Commissione Tecnica PNRR-PNIEC

Parere n. 77 del 24/10/2022

Progetto	<p><i>Valutazione Impatto Ambientale</i></p> <p>Progetto definitivo della linea AV/AC Milano-Verona: Nodo di Brescia. Potenziamento infrastrutturale dello Scalo di Brescia</p> <p>ID_VIP: 8380</p>
Proponente	RFI S.p.a.

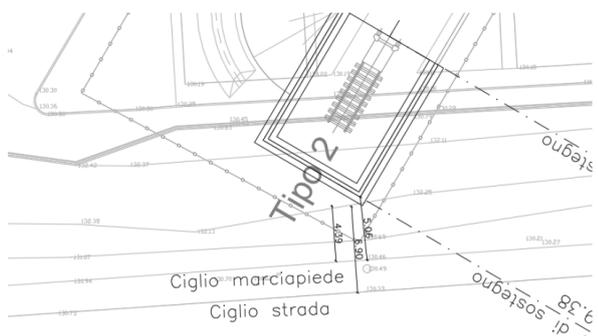
<p>Aspetti Generali PLANIMETRIA DI PROGETTO – planimetria PRG: elaborato - IN1M 10 D 26 P6 CS0000 002 B In prossimità del ponte della tangenziale ovest in lato est è in progetto la deviazione di due binari. Il terreno posto a valle (sud) risulta ad quota inferiore rispetto alla piattaforma ferroviaria principale e non sono indicate le opere di contenimento e riporto necessarie. Si chiede di specificare la</p>	<p>Nel presente progetto, nell'area richiamata, ovvero ad est dello scavalco sulla tangenziale, sono previsti unicamente interventi sull'armamento. Nello specifico per "prolungamento" del binario a sud, trattasi di interventi necessari a garantire l'accessibilità ad altri impianti (futuro terminal intermodale di TerAlp). Tuttavia, le opere civili connesse a questi interventi sono a carico di altro appalto, come dettagliato nell'elaborato relativo alla PROGRAMMAZIONE DEI LAVORI PER MACROFASI REALIZZATIVE (IN1M10D16RGES0002001A). Dunque, il presente progetto vede le opere civili (incluse le opere provvisorie) relative a questa area come stato inerte.</p>

<p>distanza fra le opere di contenimento ed il confine/recinzione posto a sud in quanto il PGT di Brescia, Tavola V-PS05, prevede la realizzazione di una strada a servizio della zona dello scalo e delle aree di trasformazione oltre che al futuro terminal intermodale di TerAlp per sgravare dal traffico merci via Orzinuovi.</p>	
<p>PROFILO DI PROGETTO: elaborato - INIM 10 D 26 FZ CS0000 002 A Per una completa valutazione dell'impatto del corpo stradale si chiede che il profilo comprenda anche la rappresentazione del MURO 6 e l'estensione fino al corpo stradale di via Orzinuovi in quanto non è indicata la distanza fra la struttura della nuova infrastruttura ed il corpo stradale (marciapiede e strada). PLANIMETRIA DI PROGETTO – asta750: elaborato - INIM 10 D 26 P7 CS0000 002 B Specificare le distanze fra l'infrastruttura e la via Orzinuovi dato che non sono indicate per poter valutare l'arretramento, del muro di contenimento e zona di servizio delimitata da recinzione, rispetto alla piattaforma stradale.</p>	<p>Si precisa che il Profilo di Progetto è pertinente unicamente al tracciamento del binario; dunque, la sua estensione lineare si interrompe alla pk 0+758. Per poter apprezzare le distanze tra la struttura del MU06 e il corpo stradale di via Orzinuovi si riporta di seguito uno stralcio planimetrico con esplicitate le distanze richieste. Ad ogni modo, nel prossimo aggiornamento progettuale si procederà ad aggiornare l'elaborato di dettaglio relativo al MU06 (INIM.10.D.26.PZ.MU.06.0.0.001.C) integrando le quote in planimetria.</p>
